Lancia Phedra - Refrigeración insuficiente | HELLA

Refrigeración insuficiente

La regulación de la temperatura actúa con retraso

27 07 04
H40 S40 X13

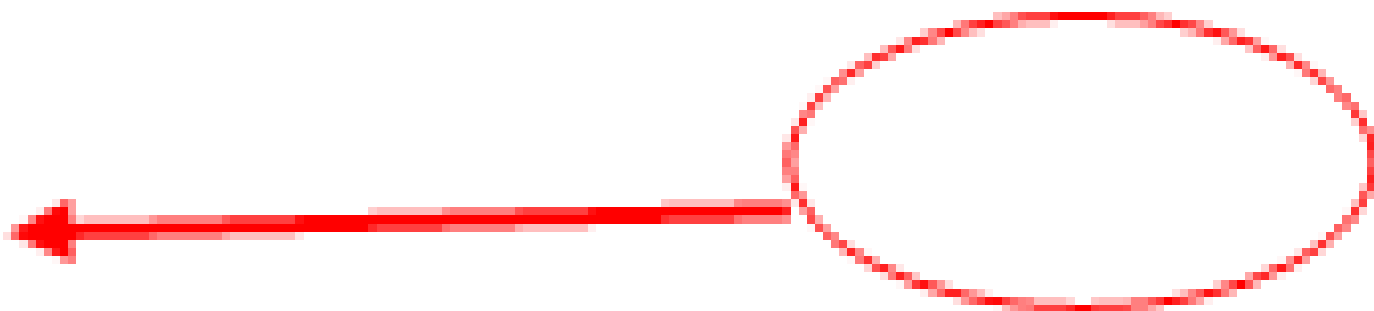
En los vehículos arriba mencionados existe la posibilidad de que la regulación de la temperatura actúe con retraso cuando se selecciona "frío". Incluso es posible que en los primeros minutos salga solo aire caliente. En muchos casos puede deberse a un fallo en la unidad de mando del aire acondicionado. Generalmente, este fallo puede subsanarse mediante el montaje de una unidad de mando nueva. Esta nueva unidad de mando debe tener la denominación "S40" (véase dibujo). Esta denominación debe estar visible en la pieza.
